NAŠE ZNAČKA
TP/VJ/177/19

Věc: Žádost o vyjádření k záměru

Akce: „Rekonstrukce střechy ZŠ Dvořákův okruh 60/2, Krnov“

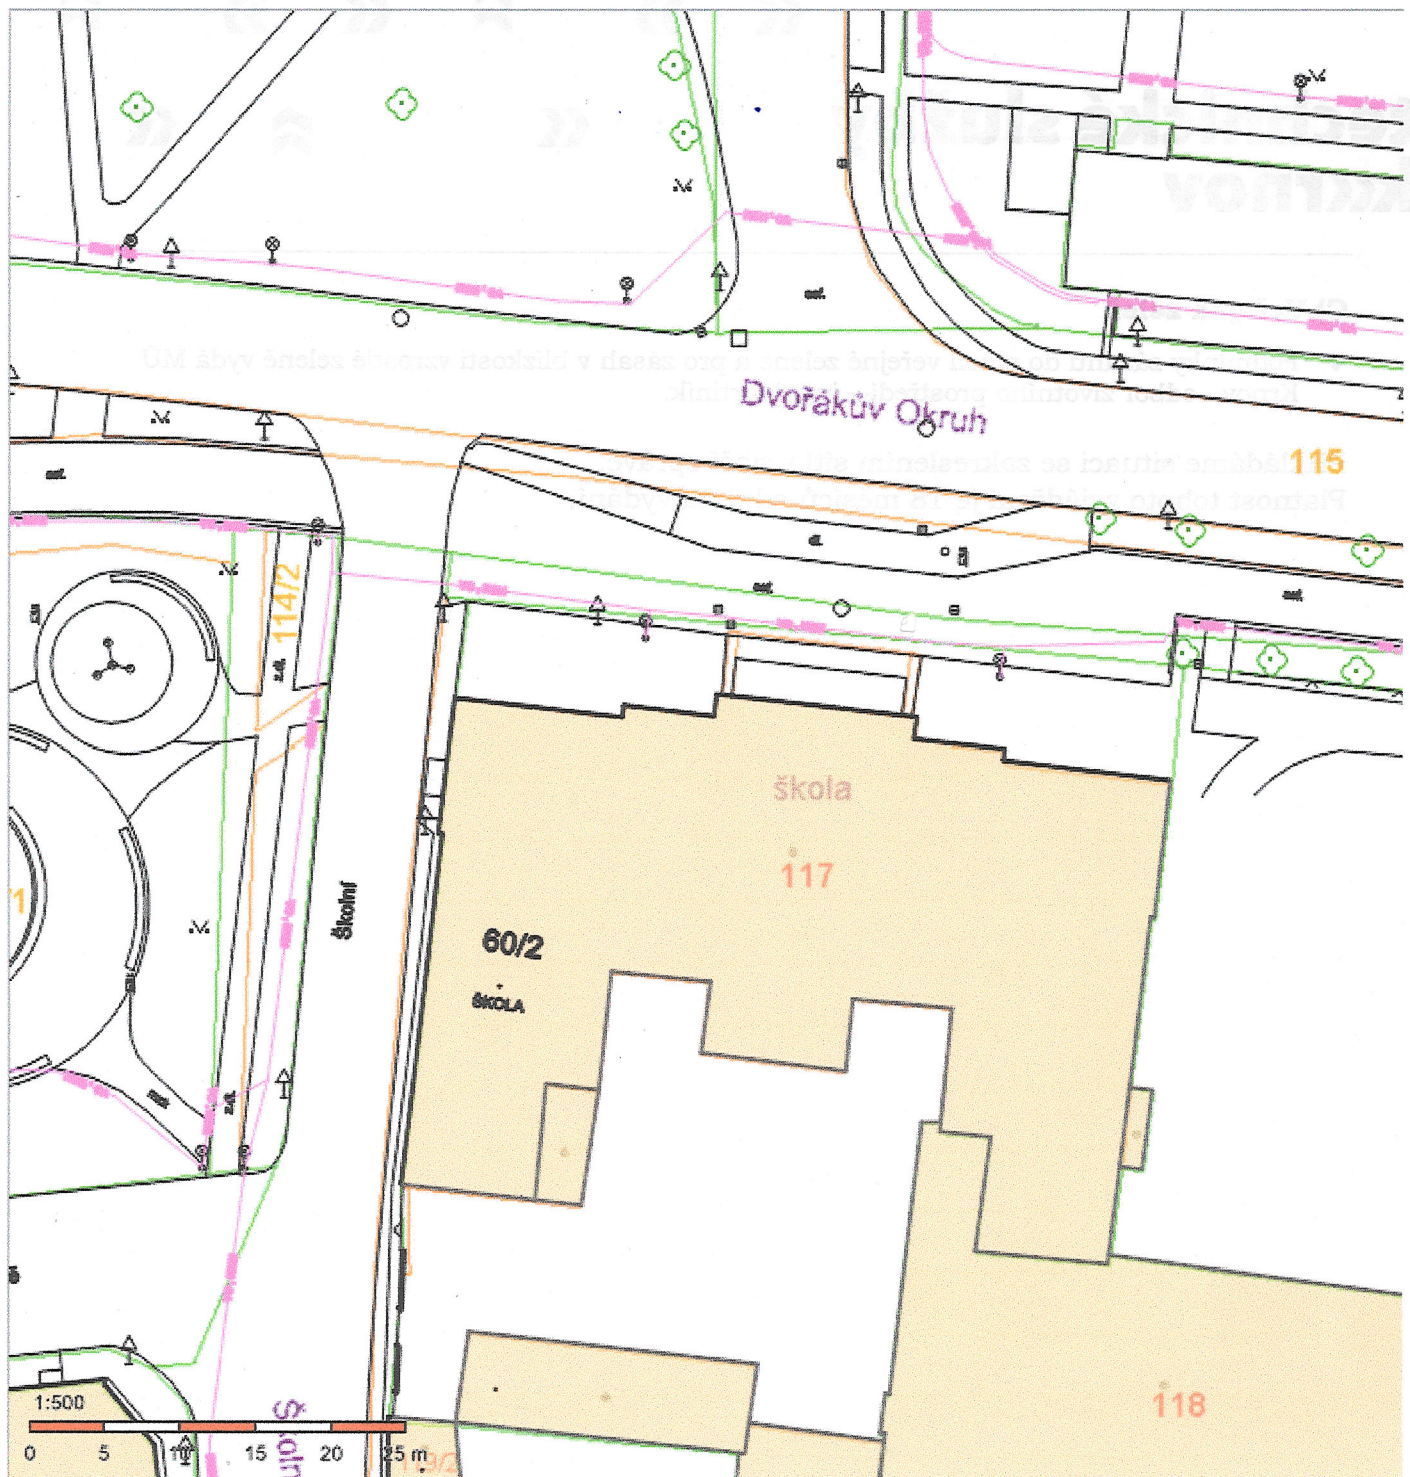
V dotčené lokalitě se nachází podzemní vedení veřejného osvětlení, které jsme orientačně zakreslili do námi přiložené situace. Technické služby Krnov s.r.o. nemají námitek ke stavbě „Rekonstrukce střechy ZŠ Dvořákův okruh 60/2, Krnov“, za předpokladu dodržení těchto podmínek:

- ❖ Ve vyznačeném zájmovém území se **nachází podzemní vedení** kabelu veřejného osvětlení – viz. situační plán.
- ❖ Před zahájením stavby určí stavebník odpovědnou osobu jako dozor nad dodržováním bezpečnostních předpisů vydaných pro práce v blízkosti el. zařízení pod napětím. Tato osoba musí být prokazatelně seznámena s předpisy ČSN 343100 a dalšími souvisejícími předpisy.
